**Enquete publique ayant pour objet la révision
du Plan Local d'Urbanisme (PLU)
de la commune de Vitry-sur Seine**

**RAPPORT D'ENQUETE, CONCLUSIONS ET AVIS
DU COMMISSAIRE ENQUETEUR**

Enquete conduite du lundi 16 septembre 2019 au vendredi 18 octobre 2019

Rectification demandée par l'EPAORSA secteur Seine Gare

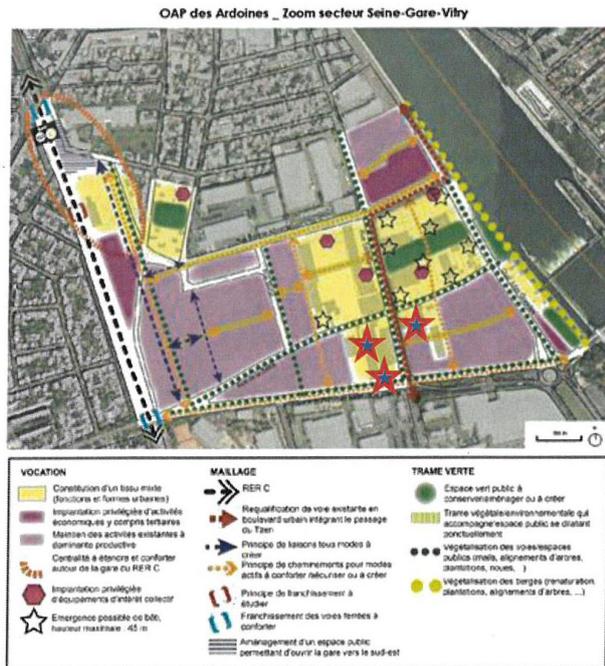
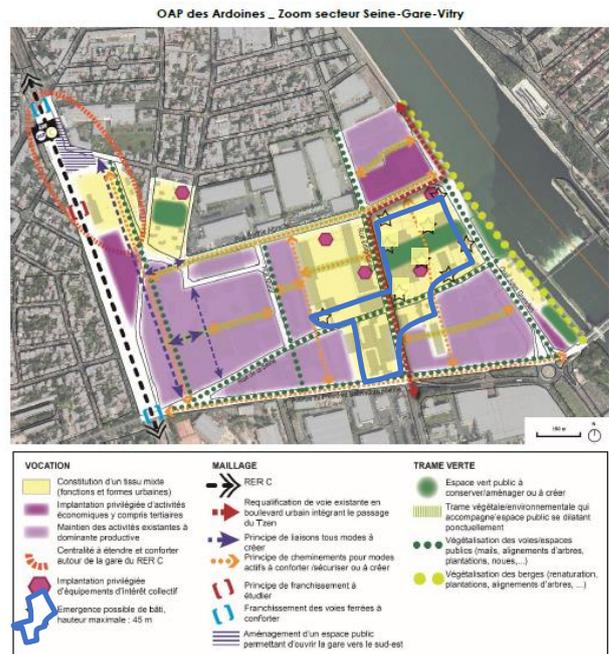
L'EPA ORSA demande des modifications de règlement sur différents articles de la zone UP2 qui portent sur la hauteur maximale des constructions, sur une modification de la définition des espaces verts et la diminution des coefficients de pleine terre, sur les règles de dimensionnement des stationnements.

Sur l'OAP des Ardoines est souhaité trois émergences supplémentaires sur le secteur Clavell.

Rectification apportée à l'OAP du

★ Emergences à ajouter

OAP secteur du domaine Chérioux

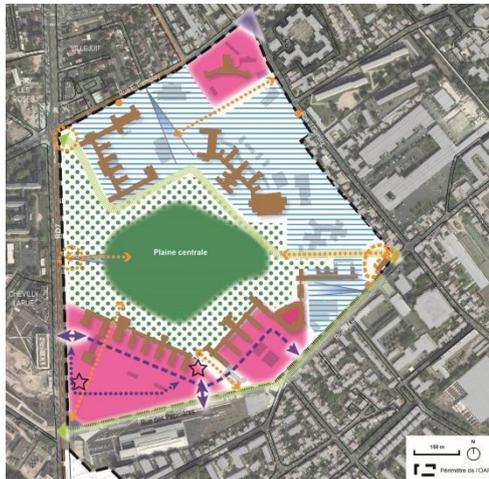
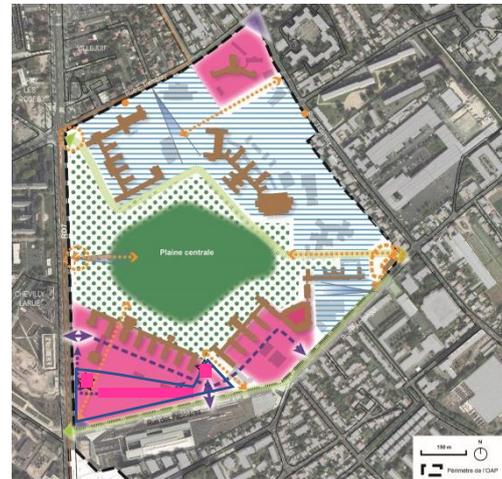
Concernant l'OAP Chérioux, les demandes de corrections portent sur la définition des espaces verts, sur les espaces privés partage, sur la diminution du coefficient de pleine terre, sur le calcul des places de stationnement et des aires de stationnement pour les livraisons .

En ce qui concerne les émergences elle souhaite une localisation différente et des modifications de règlement sur les hauteurs en fonction de leur implantation et en particulier créer des émergences ponctuelles de 50 mètres.

- Concernant la représentation des localisations possibles d'émergences sur le schéma de l'OAP de la ZAC Chérioux, l'EPT Grand-Orly Seine Bièvre apportera une modification visant à apporter plus de souplesse sur la localisation des émergences, en repérant une zone (sous forme d'aplats de couleur sur un schéma) associée à un nombre maximum d'émergences (2).

Rectification proposée
